RENESAS TECHNICAL UPDATE

製品分類	MPU & MCU	発行番号	TN-RX*-A023A/J	Rev.	第1版
題名	マルチファンクションタイマユニット3 (MTU3) 割り込みご使用時の注意事項		情報分類	技術情報	
適用製品	RX62T グループ、RX62G グループ RX63T グループ	対象ロット等	関連資料	RX62T グループ ユーザーズマニュアル ハードウェア編 RX62G グループ ユーザーズマニュアル ハードウェア編 RX63T グループ ユーザーズマニュアル ハードウェア編	
		全ロット

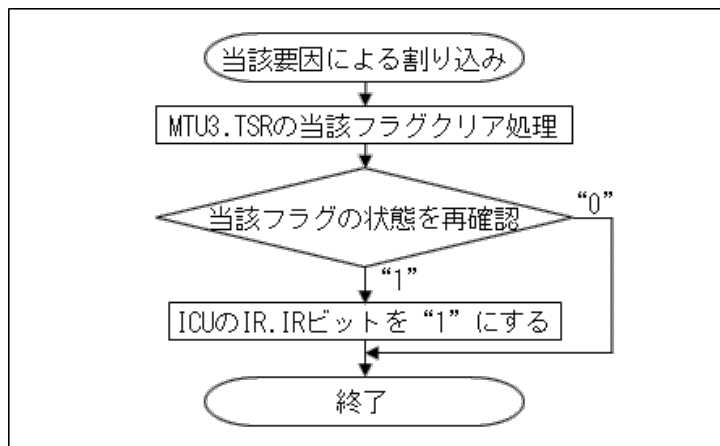
タイマステータスレジスタ (TSR) 内のステータスフラグにおいて該当するフラグ*1,*2,*3 を 0 クリアする際、クリアのタイミングによってそれ以降 MTU3 割り込みが CPU に対し行われなくなる可能性があります。以下に詳細を示します。

当該フラグをクリアする際の手順は、マニュアル*4 に示す通り当該フラグが“1”であることを読み出ししてから“0”を書き込むことでクリアされる仕様です。通常であれば、先の処理手順により当該フラグが“0”にクリアされますが当該フラグの“1”の読み出しから“0”クリアまでの期間に当該割り込みが発生した場合、下図に示すように当該フラグがクリアされず“1”の状態を保持し命令による“0”クリアが無効となってしまいます。一旦、この状態となってしまうとステータスフラグが“1”の状態での割り込み発生では ICU 内の割り込みステータスフラグ (IR レジスタの IR ビット) が“1”とならず CPU に対する割り込みが無視される仕様*5 のため、当該期間中に発生した割り込み、およびそれ以降次回リセットされるまでの間に発生した割り込みでは割り込み処理へと遷移しなくなる現象が発生します。本現象を回避するため次項 1.2 恒久回避策に示す手順でステータスフラグのクリア処理を実施頂けますようお願いいたします。

前述のように TSR の当該フラグが“1” の状態での割り込み要求は無視されますので、再度割り込みを可能にするには、当該フラグのクリア処理後、下記フローチャートのソフトウェア回避策の実施をお願い致します。
